### STADTSANIERUNG RAVENSBURG

#### Gespinstmarkt

Entwürfe vom 07.06.2016

Stellungnahme zum Entwurf

**LOHRER HOCHREIN**

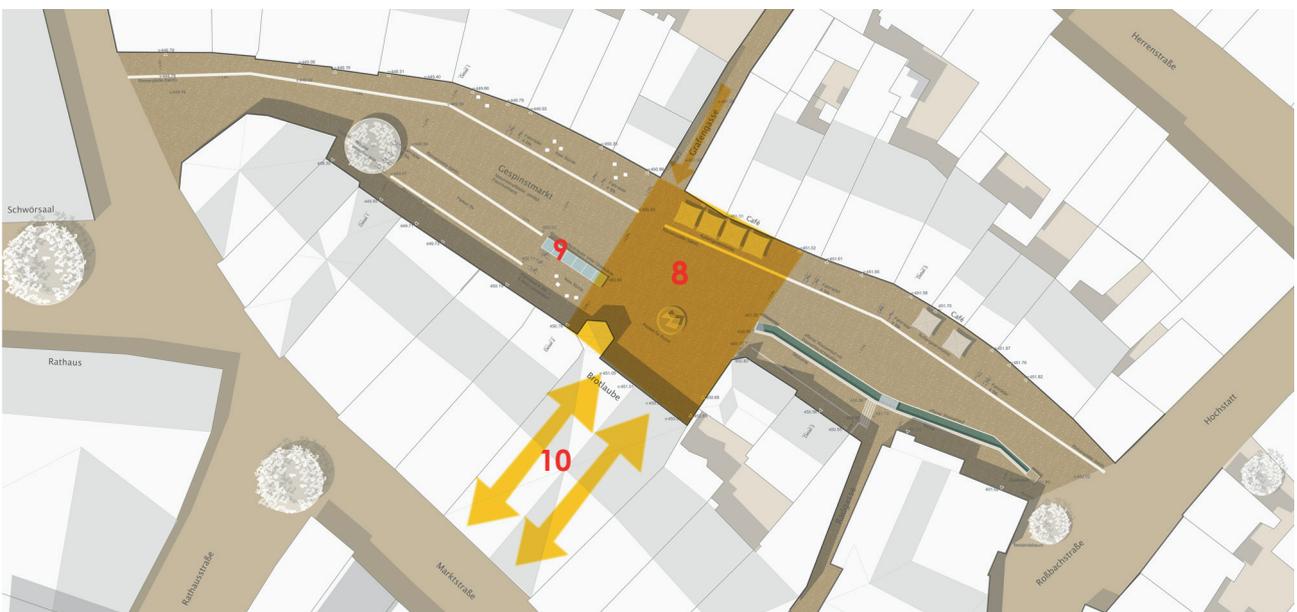
- 1 Die öffentlichen Sitzplätze vor den Läden im nordwestlichen Bereich sollten nicht mit Stühlen erfolgen sondern analog der Sitzgelegenheiten mit Pflanztrögen in der Kirchstraße vor dem Modehaus Reischmann.
- 2 In der Parkierungsfläche sind zwei Rinnplatten vorgesehen - eine ist ausreichend! (sonst geht der Platzcharakter verloren - Autos!)
- 3 Der Baum im Westen verlängert die Engstelle vom Waaghaus kommend - wirkt sich ungünstig auf den Platzeintritt aus!  
Ein zusätzlicher Baum im Bereich der südlichen Platzfläche Richtung Wasserschnecke ist aber durchaus überlegenswert um die Aufenthaltsqualität zu steigern.
- 4 Das „Podest für Kunst“ ist ein attraktives Gestaltungselement für den Gespinstmarkt. Allerdings ist der Standort an der breitesten Stelle auf dem schmalen und eher engem Gespinstmarkt ungünstig gewählt. Die Fläche muss frei gehalten werden

um dem Platz den notwendigen Raum zu geben. Ein Verrücken in Richtung Wasserschnecke nach Westen ist sinnvoll.

Das Podest als Veranstaltungsbühne (viel zu klein!) und für „temporäre“ Kunst zu nutzen überzeugt nicht. Vielmehr gilt es ein identitätsbildendes und prägnantes Kunstobjekt dauerhaft auf dem Platz zu etablieren. Vorstellbar wäre dabei die Einbindung der Wasserkraft oder kinetische Kunst (Tuch/Segel/Gespinst), oder...

- 5 Der Platzbelag muß sich unbedingt in die Roßbachstraße ziehen.
- 6 Entlang der nördlichen Hausfassaden sind fünf kleine Fahrradstellplätze platziert. Das schafft zu viel Unruhe und sollte auf maximal zwei Orte begrenzt werden (auf der südlichen Platzfläche).  
Die Notwendigkeit direkt vorm Laden das Fahrrad abzustellen ist bei dieser Platzgröße und den Distanzen nicht gegeben. Vielmehr geht der Nutzer von einem Laden in einen anderen und trinkt dann noch vielleicht einen Kaffee.

- 7 Der offene Wasserlauf und -tisch ist ein sehr schönes und attraktives Einbinden des Wassers auf dem Gespinstmarkt. Er schafft eine hohe Aufenthaltsfläche im östlichen Bereich des Platzes und die vorhandene Topographie wird auf eine sehr gelungene und geschickte Art ausgenutzt. Auch der Übergang in die Roßbachstraße mittels des Wasserlaufs an dieser Stelle ist klug gewählt. Es entsteht ein charmantes Kleinod mit hoher Attraktivität zum Verweilen für Klein und Groß.  
Um mehr Grün in den Platz zu integrieren wäre es vorstellbar hier noch ein oder zwei kleine Bäume zu pflanzen.

- 8 Der einheitliche Bodenbelag schafft eine gute zusammenhängende Fläche. Dennoch wäre eine Zonierung durch einen dezenten Belagswechsel (z.B. andere Steinformate oder -material) im mittleren Platzbereich vor der Brotlaube denkbar. Eine starke Platzmitte vor dem markanten Gebäude Brotlaube mit den wichtigen Querungen (Grafengasse - Marktstraße) würde angemessen gestärkt werden und der langgestreckte, lineare Platzcharakter dabei aufgelöst werden. Der einheitliche Platzcharakter würde trotzdem erhalten bleiben.

- 9 Der Glaskubus wirkt noch zu banal und muss weiter entwickelt werden.
- 10 Die vorgeschlagene Nutzung der Brotlaube ist überzeugend, aber in ihrer Wichtigkeit eine eigenständige Entwurfsaufgabe.

Die Leitidee des Entwurfs „Fäden“ über den Platz zu spannen ist eine ambitionierte Idee, allerdings werden sie willkürlich über den gesamten Platz von einer Seite auf die andere gespannt und erzeugen damit ein unruhiges und ungeordnetes Gesamtbild. Die vielen Linien erzeugen einen Teppich, der im Zusammenhang mit den Hausfassaden auf dem doch sehr überschaubaren Platz, zu wichtig wird.
